工事名称
大西邸 古民家再生工事

図面名
1階平面図

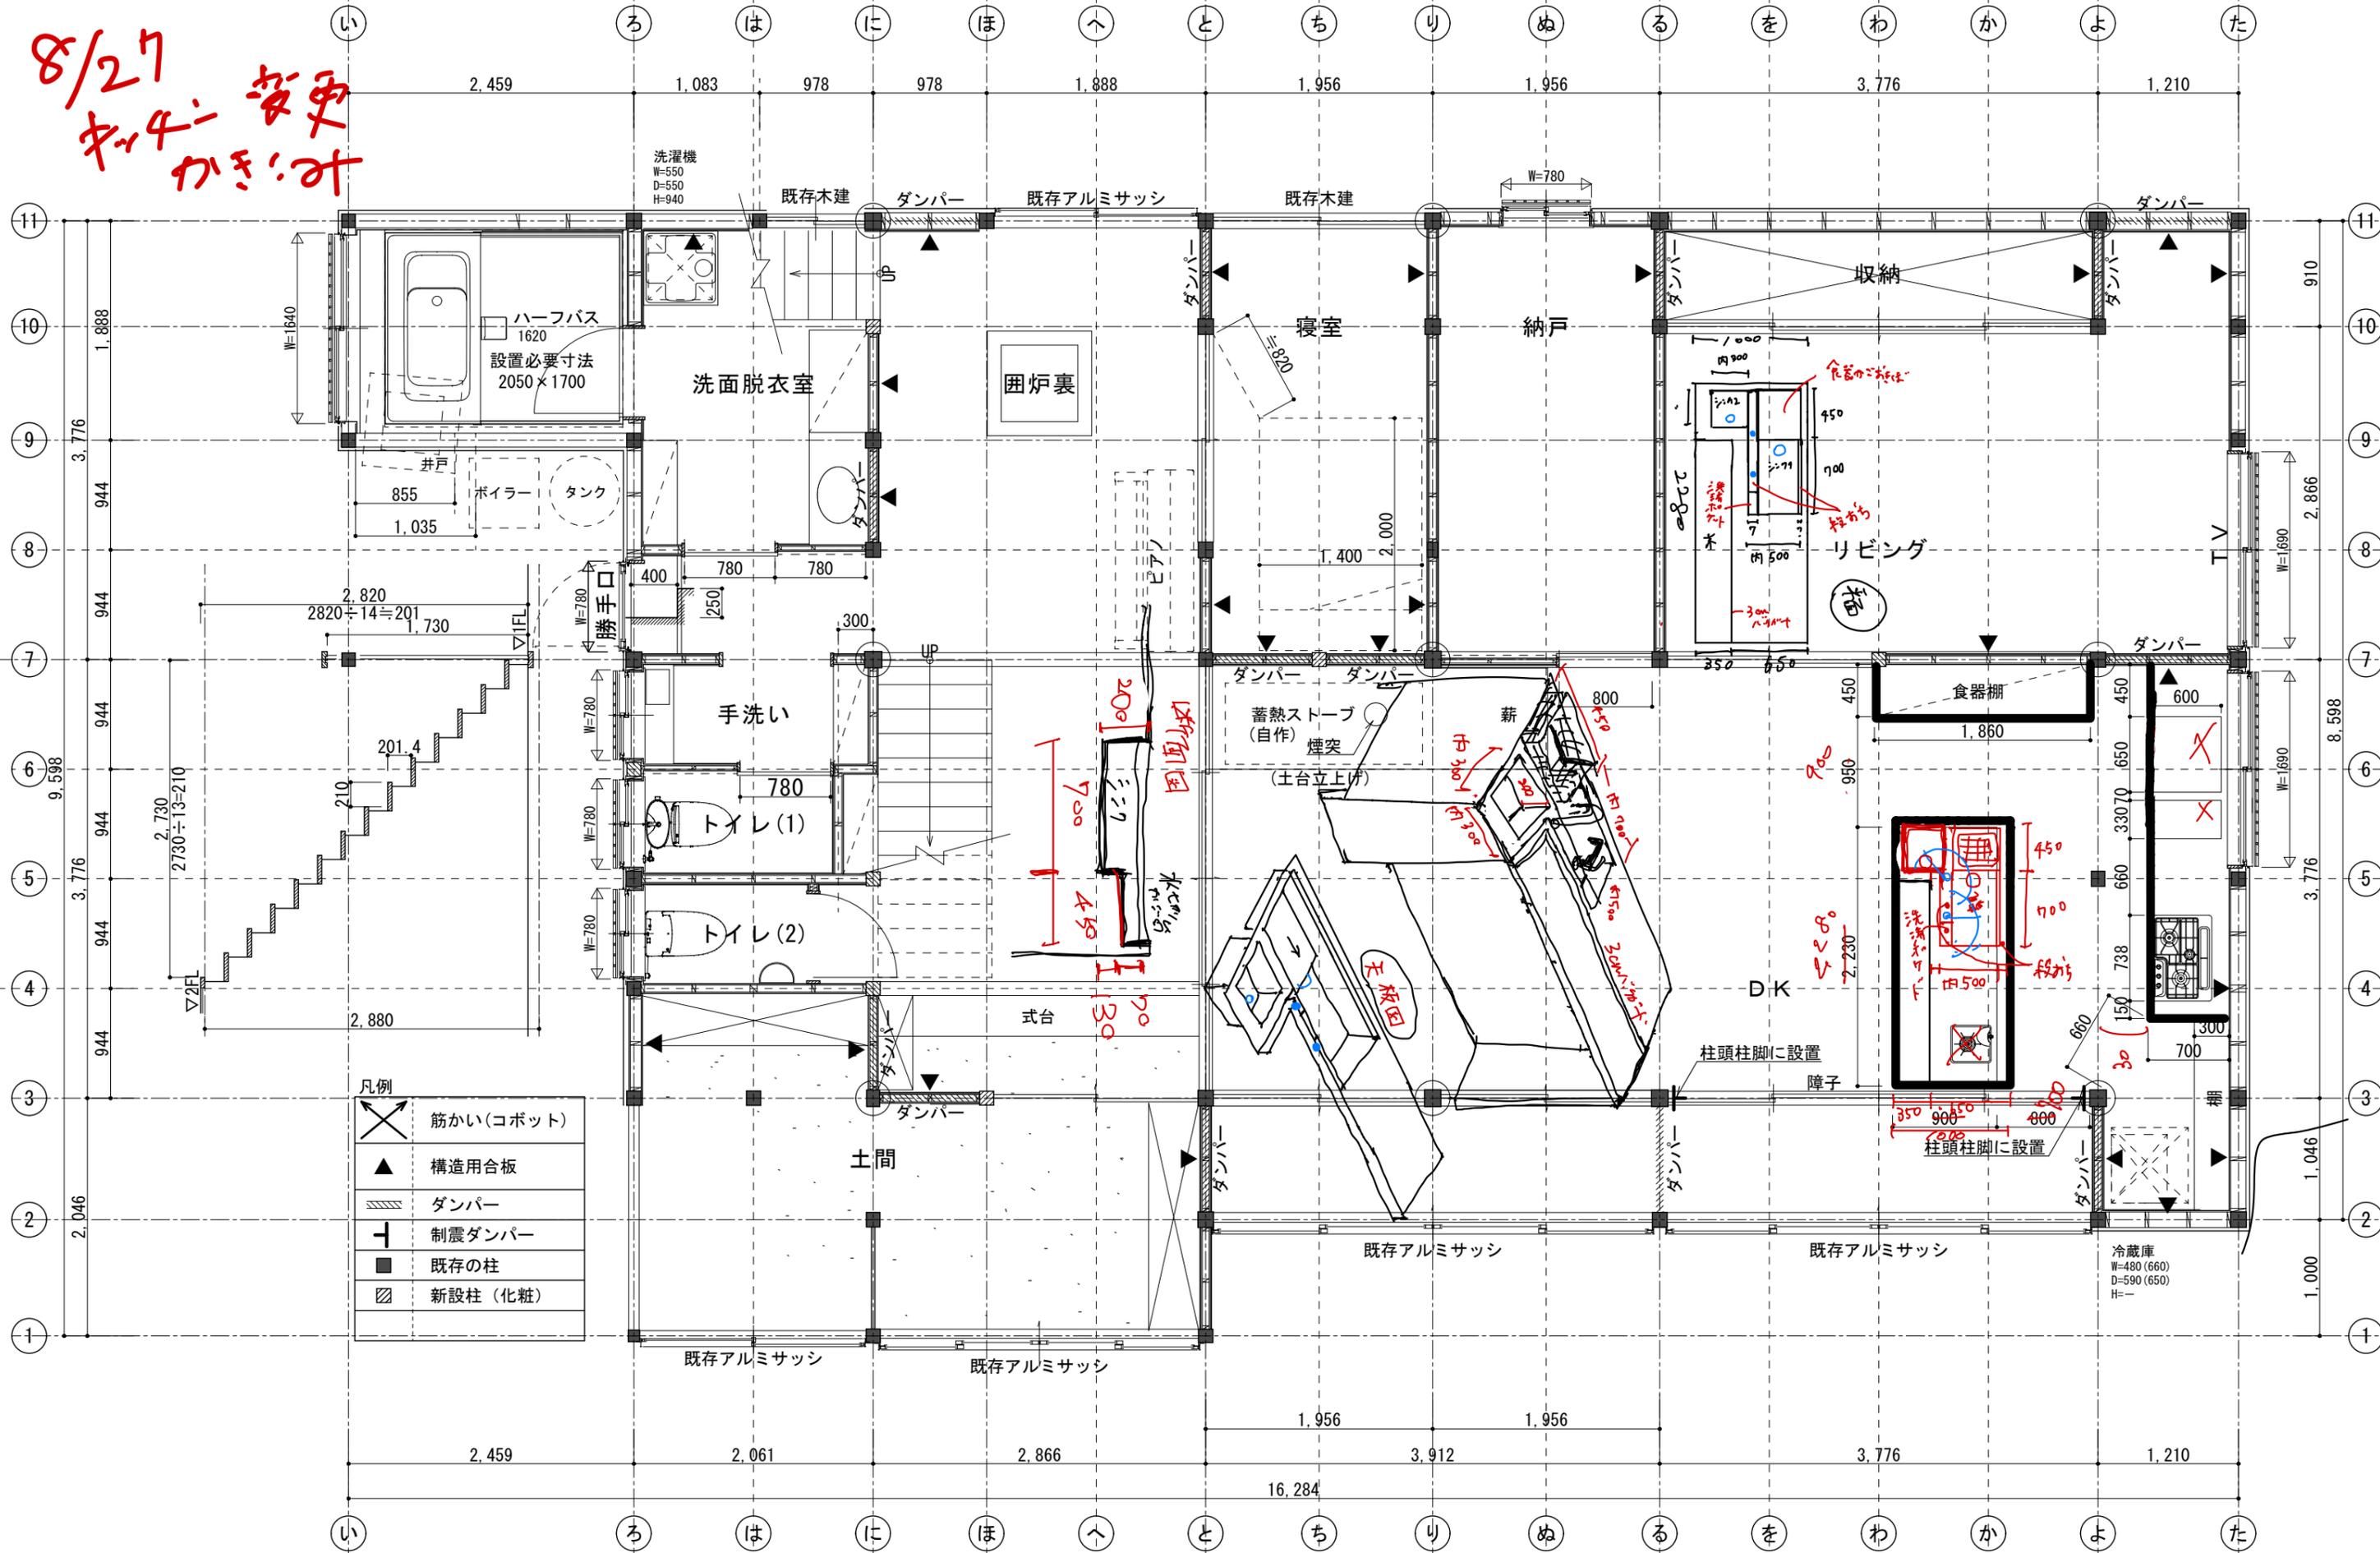
8/27
 ｷｰ4-変更
 ｷｰ5:ﾈ
